INA INFORMACIÓN DE SERVICIO

Tensor de correa 534 0111 20

Diferencias visuales

Figura 1: versión anterior

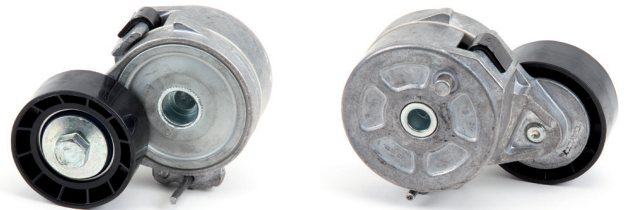
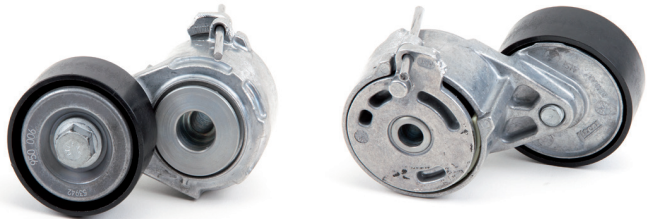
Debido al desarrollo continuo de nuestros productos, se ha modificado el tensor de correa con el número de artículo 534 0111 20.

Esta información de servicio muestra el aspecto visual de la versión anterior (figura 1) y de la versión nueva (figura 2).

Ambas versiones se diferencian únicamente en el aspecto, cumplen con las especificaciones técnicas y pueden utilizarse sin limitaciones.
